Mission régionale d'autorité environnementale

**Avis délibéré sur le projet de
développement des nouvelles lignes de transport
et de transformation du pont Anne de Bretagne
sur les communes de Bouguenais, Nantes,
Rezé et Saint-Herblain (44)
et sur le projet de mise en compatibilité du plan local
d'urbanisme intercommunal de Nantes Métropole**

**N°MRAe PDL-2024-7551
& PDL-2023-7552**

modification d'1 EBC et de 3 EPP proposée
(source : pièce H page 12)

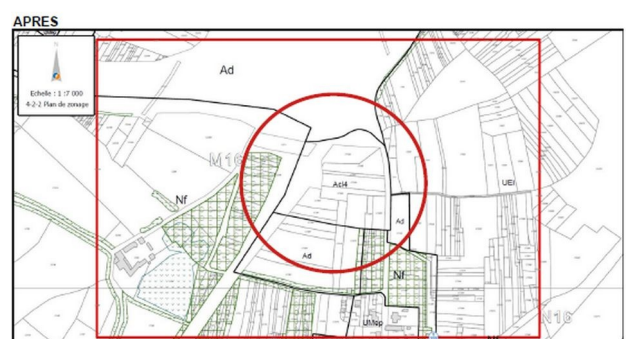
Les modifications apportées à un EBC et à trois EPP au niveau de la place Mangin sont mineures. Ces modifications permettront de porter atteinte au patrimoine naturel de la place Mangin au droit des surfaces déclassées mais, dans le même temps, les surfaces nouvellement classées se retrouvent protégées alors qu'elles ne l'étaient pas auparavant, pour une superficie légèrement supérieure. Les incidences de la mise en compatibilité sur ce point peuvent ainsi être considérées comme négligeables dès lors que les surfaces nouvellement protégées sont dans un état patrimonial ou fonctionnel équivalent.
